Mission régionale d'autorité environnementale
OCCITANIE

Avis
sur le projet de champ photovoltaïque
au sol de la commune de Martres-Tolosane (31)

N°Saisine : 12278/A P

Avis émis le 25 mars 2026

Figure 2 : plan de masse du projet (p.44 de l'étude d'impact)

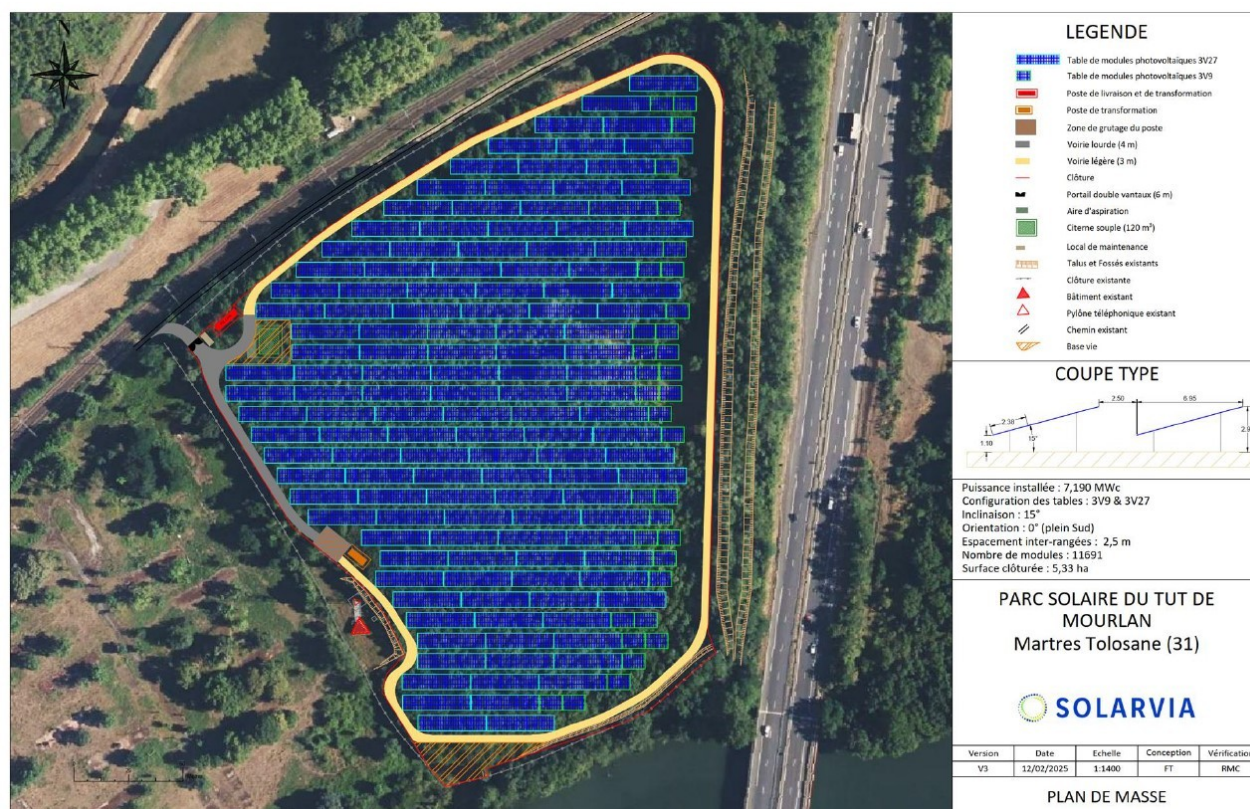
Au vu de l'absence de connaissance objective sur les besoins de débroussaillage, les bénéfices de la mesure d'évitement E1.1 (p.386) qui concernent la ripisylve située en partie sud du site doivent être relativisés.

Pour garantir l'efficacité de la mesure E1.1, il est donc nécessaire d'implanter les installations photovoltaïques à des distances suffisantes des formations végétales préalablement évitées. Cette disposition impliquera le cas échéant, une réduction de l'emprise au sol des panneaux, afin de respecter les zones de protection et de minimiser les impacts sur la ripisylve et les espèces qui y sont inféodées.

La MRAe recommande de repositionner les installations photovoltaïques de manière à maintenir une distance suffisante avec la ripisylve évitée, afin d'éviter toute action de débroussaillage sur ces formations végétales. Elle recommande également d'adapter la configuration du parc et de réduire si nécessaire, l'emprise au sol des panneaux pour garantir la protection effective de la ripisylve et des habitats associés.
